Конструктивни промени, повлияващи на държача на обтегача 534 0100 20

Артикулни номер: 534 0100 20

INA 0042

Снимка 1: 534 0100 20 – настояща конструкция

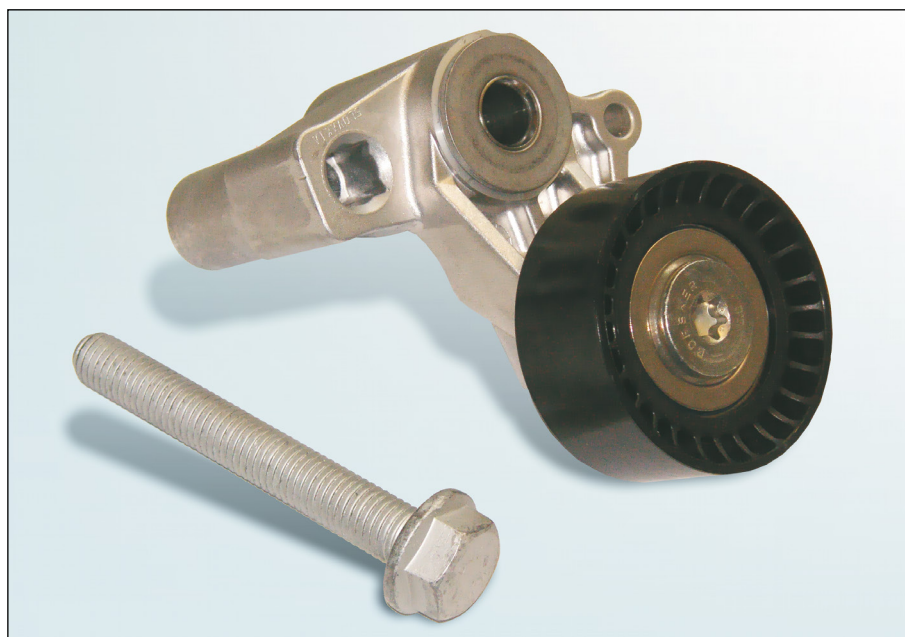
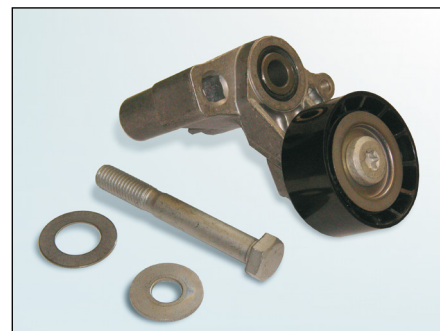
Като част от непрекъснатите ни усилия за подобряване на нашите продукти, в конструкцията на държача на обтегача **534 0100 20** са извършени известни промени.

Спомагателните части, които по-рано бяха свободни (шайби), сега са фиксирани към държача на обтегача.

Фиксиращият болт е също модифициран.

По време на преходния период ще разполагаме със смесени наличности. И двата варианта отговарят на съответните технически спецификации и могат да бъдат използвани без ограничения.

С новата конструкция може да се използва само новият доставян болт. Не се допуска употребата на други болтове или на стари болтове!

За затягането на фиксиращия болт използвайте предписания от производителя на превозното средство въртящ момент.
